**STAVEBNĚ TECHNOLOGICKÝ PROJEKT
REZIDENCE VOKOVICE II
2 POSOUZENÍ PŘEDANÉ PROJEKTOVÉ
DOKUMENTACE**

**STAVEBNĚ TECHNOLOGICKÝ PROJEKT
REZIDENCE VOKOVICE II**

**STAVEBNĚ TECHNOLOGICKÝ PROJEKT
REZIDENCE VOKOVICE II
2.2 CHYBNÁ ČI NEVHODNÁ ŘEŠENÍ
A NAVRŽENÍ ZMĚN**

Obr. 1: Výsek řezu 1-1'

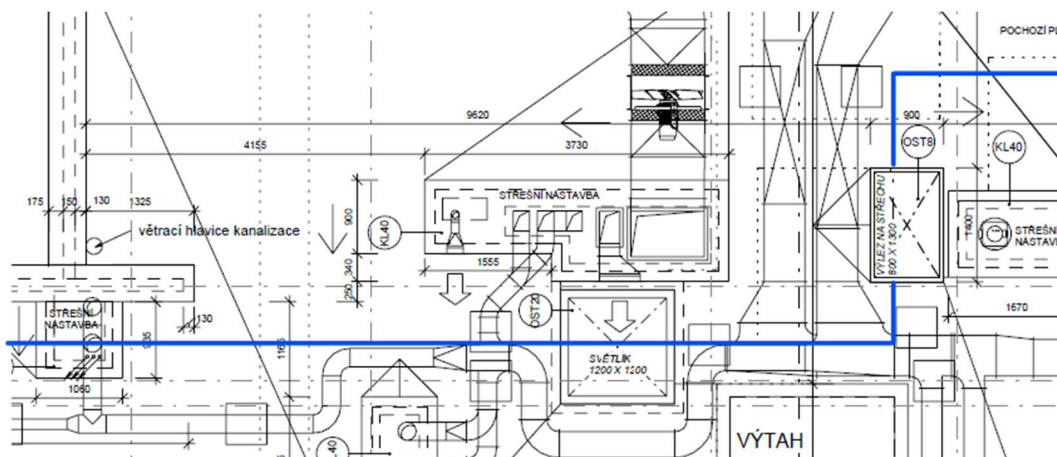
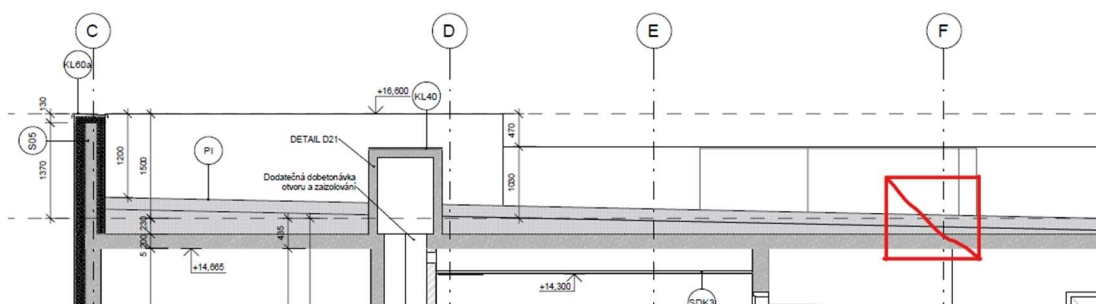
Ve výkresu řezu chybí řez světlíkem a výlezem na střechu. Dokumentace neobsahuje detaily napojení světlíku a výlezu střechu na ostatní konstrukce.

Oprava: Zakreslení světlíku a výlezu na střechu do výkresu řezu. Stejně tak chybí výkresy detailu napojení a zabudování světlíku a výlezu na střechu.

Obr. 4: Výsek půdorysu střechy

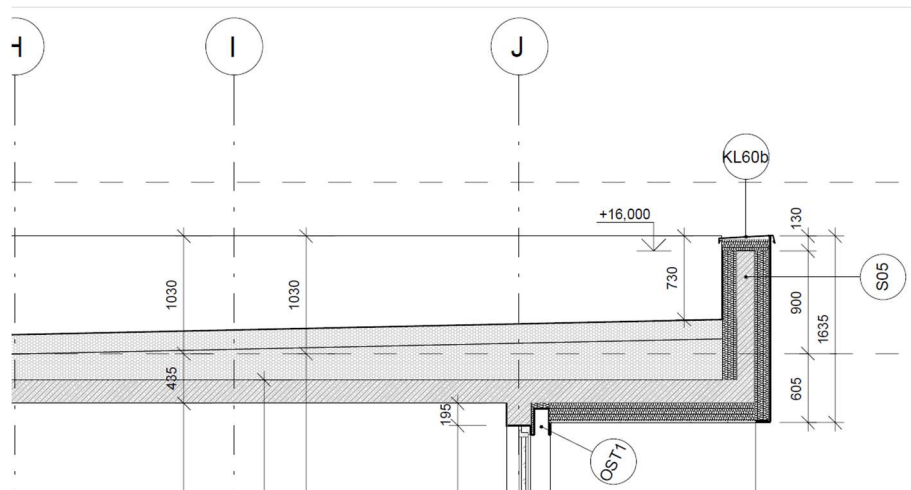
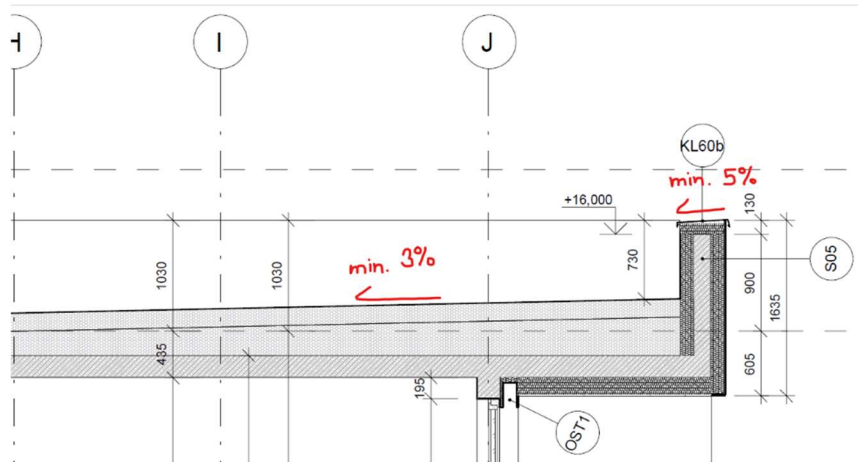
Ve výkresech řezů a půdorysu střechy není uveden sklon ploché střechy a atiky v procentech. Je uvedeno pouze výškové řešení. Na terasách a balkónech sklon uveden je.

Oprava: Zakreslení šipek do příslušných výkresů ve směru spádu, označení sklonu procenty. Minimální sklon dle ČSN 73 1901.

Obr. 7 + obr. 8: Výsek půdorysu 1.PP s vyznačením chybných zakreslení

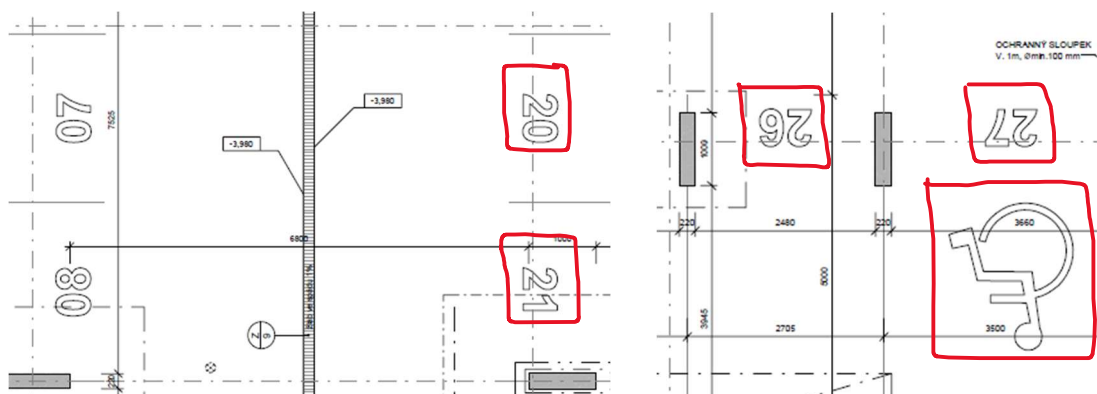
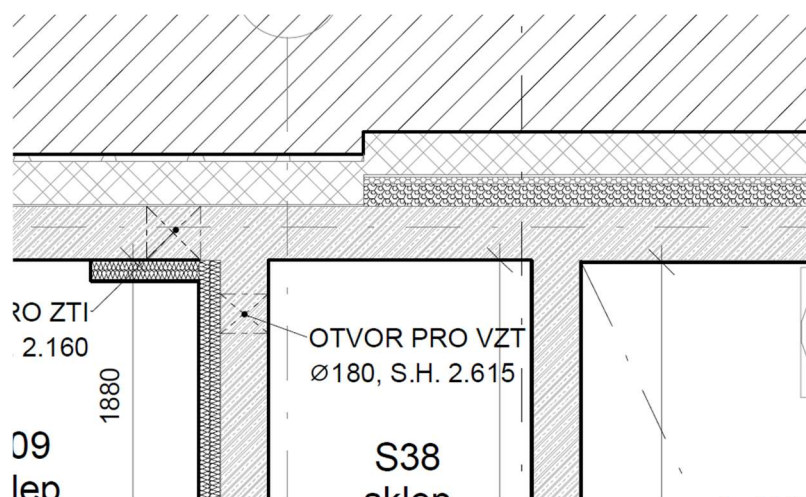
Některé značení a piktogramy nerespektují směr čtení.

Oprava: Otočení čísel, textu, piktogramů, tak aby respektovaly směr čtení.

Obr. 12 + obr. 13: Výsek půdorysu 3.NP – schodiště

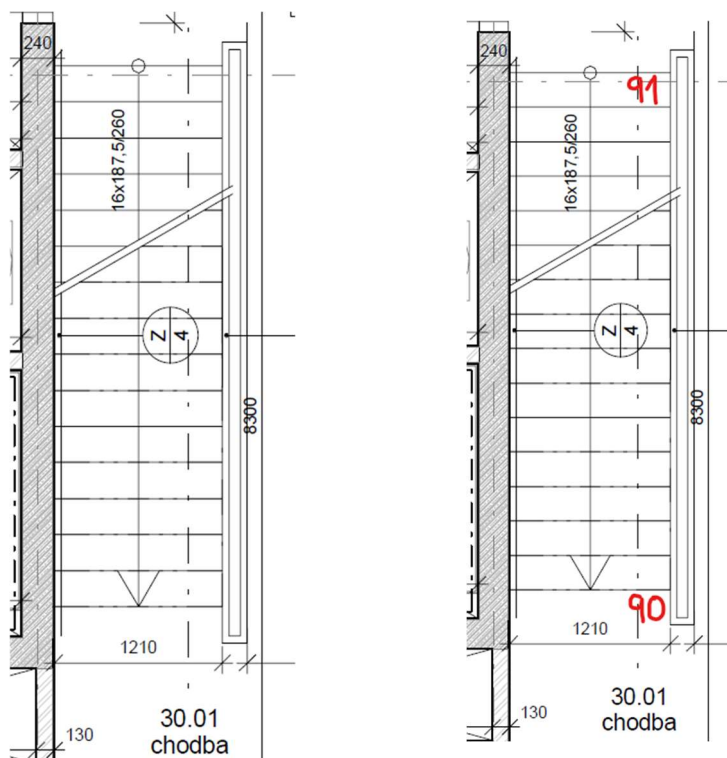
Ve výkresech půdorysů jednotlivých podlaží nejsou číslovány schodišťové stupně. V řezu číslování nechybí. **Oprava:** Doplnění číslování.
